Prosjekt 21033 Nordhordaland Næringspark VA	Underprosjekt 21033 Nordhordaland Næringspark VA
Saksbehandler Mari Røen	Status Lukket

Ombygging V2

Fra: Mari Røen
Sendt: onsdag 23. mars 2022 20:19
Til: 'Odd Sivertsen'
Emne: Viktig! Ombygging V2 - Nordhordaland

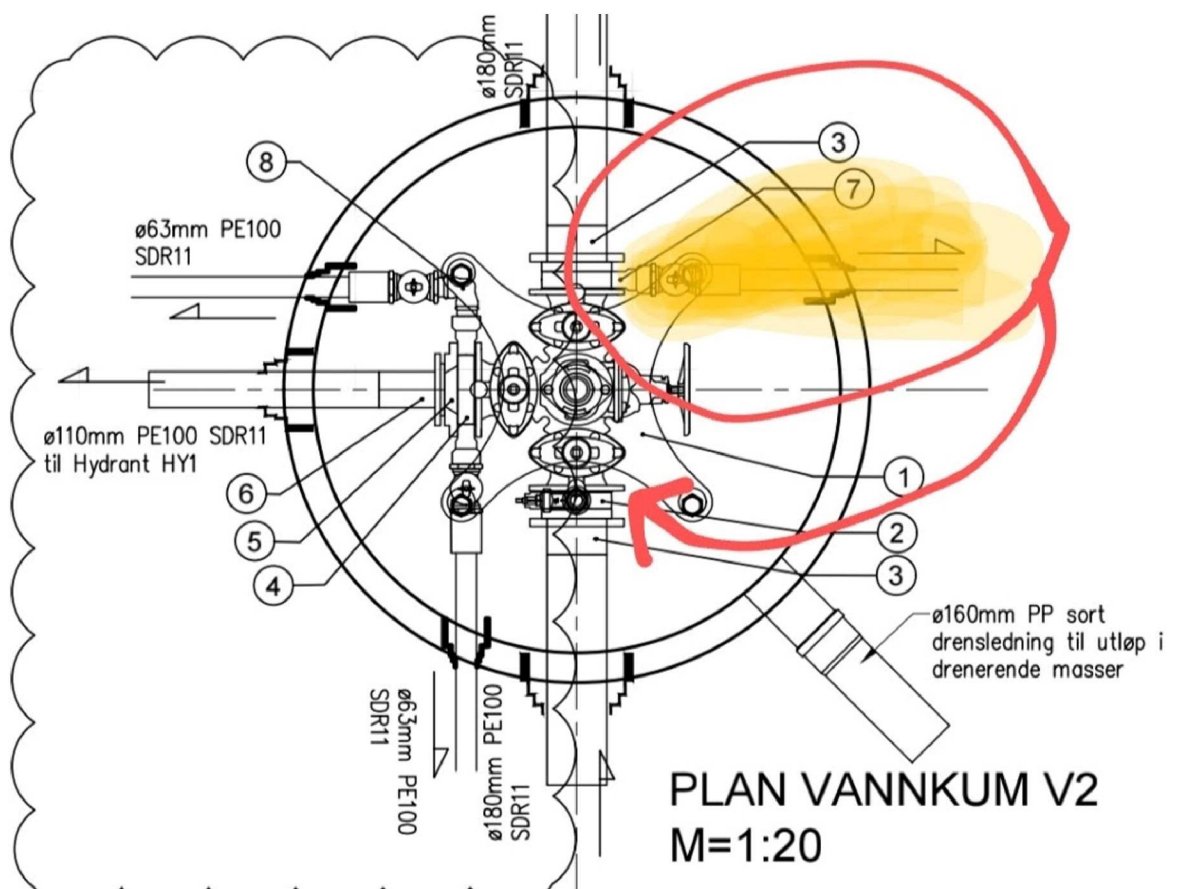
I forbindelse med vanntilgang på V1 der me ikkje kunne få vatn på den eine tomte, så såg me at det samme problemet ville oppstå i V2. Altså at tomtene ikkje ville kunne få vatn før V3 var klar. Dette er eit stykke fram, så kum må bygges om slik at stikkene til tomtene er på rett ledningsstrekk.

Me har oppdaga at slik kummen er bygd no, får me ikkje satt på vatn på alle stikkledningene, den ved 7, før neste vannkum er på plass.

Me må flytte 7 ned til 2 og borre nytt hull i kummen der til stikket.
Så må det hullet i kummen som ikkje er i bruk tettes.

Ettersom kummen ikkje var levert til anlegget, kunne dei utføre endringane inne på fabrikk.
